**Avis délibéré de la mission régionale d'autorité environnementale  
sur le projet d'implantation d'une centrale photovoltaïque au sol  
par EDF Renouvelables à Espeluche (26)**

**Avis n° 2023-ARA-AP-1499**

**Avis délibéré le 24 avril 2023**

Illustration 3: Tracé du raccordement au poste source. Source : étude d'impact.

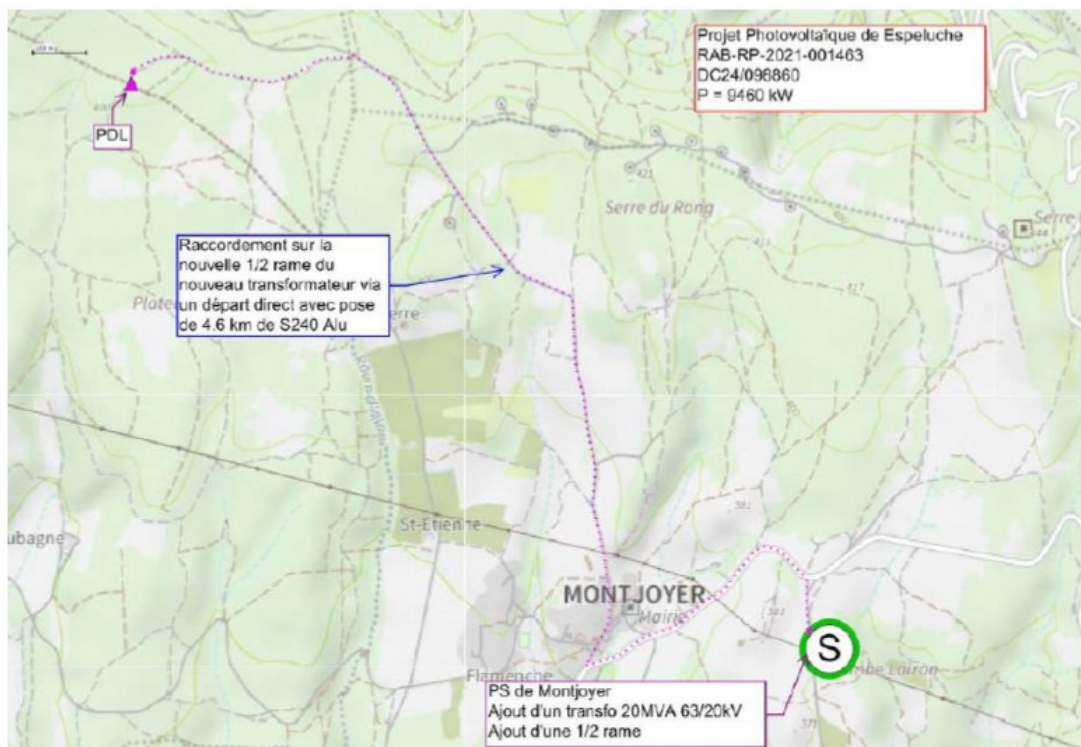
Le raccordement est prévu au poste source de Montjoyer<sup>2</sup>, à environ 4,6 km du site, par enfouissement sous les accotements des voiries existantes. Le dossier ne précise pas les modalités de franchissement des cours d'eau ou des zones humides potentiellement présentes sur le linéaire.

**L'autorité environnementale recommande de compléter le dossier par la description de la mise en œuvre du raccordement, des incidences et des mesures ERC visant à limiter l'atteinte aux milieux naturels concernés par le tracé.**
